COMMUNE DE MARLE

# Plan Local d'Urbanisme

## *Modification simplifiée*

## AVIS DES SERVICES

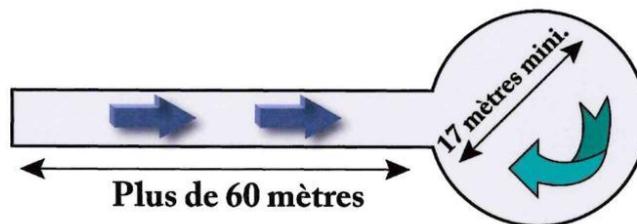
Une voie correspondant aux caractéristiques d'une voie « échelle » doit permettre l'accès des engins de secours et de lutte contre l'incendie aux constructions projetées, aux établissements recevant du public, aux établissements relevant du code du travail et/ou du code de l'environnement dont le plancher bas du dernier niveau est supérieur ou égal à 8 mètres et aux bâtiments d'habitation de la 3<sup>ème</sup> famille A et de la 3<sup>ème</sup> famille B.

Les caractéristiques d'une voie « échelle » sont les suivantes :

- longueur minimale de 10 mètres ;
- largeur libre de 4 mètres minimum, libre de circulation, bandes réservées au stationnement exclues ;
- hauteur libre de 3,50 mètres ;
- force portante calculée pour un véhicule de 160 kN avec un maximum de 90 kN par essieu, ceux-ci étant distants de 3,60 mètres au minimum ;
- résistance au poinçonnement : 80 N/cm<sup>2</sup> sur une surface maximale 0,20 m<sup>2</sup> ;
- rayon intérieur R de 11 mètres minimum ;
- sur largeur  $S=15/R$  en mètres dans les virages de rayon inférieur à 50 mètres ;
- pente inférieure à 10 %.

- 1) Zone de demi-tour d'un diamètre de 17 mètres minimum

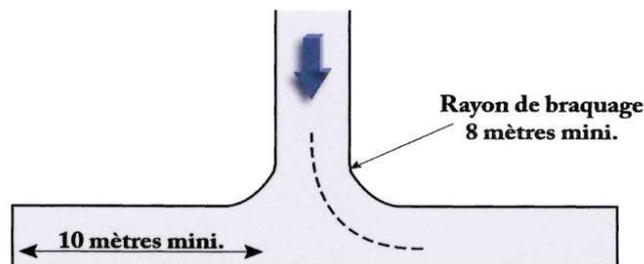
### 1.2- CAS DES VOIES EN IMPASSE DE PLUS DE 60 MÈTRES

En bout de la voie d'accès, il devra y avoir la possibilité de faire demi-tour. Pour se faire, il y aura lieu de mettre en place une des deux solutions suivantes :
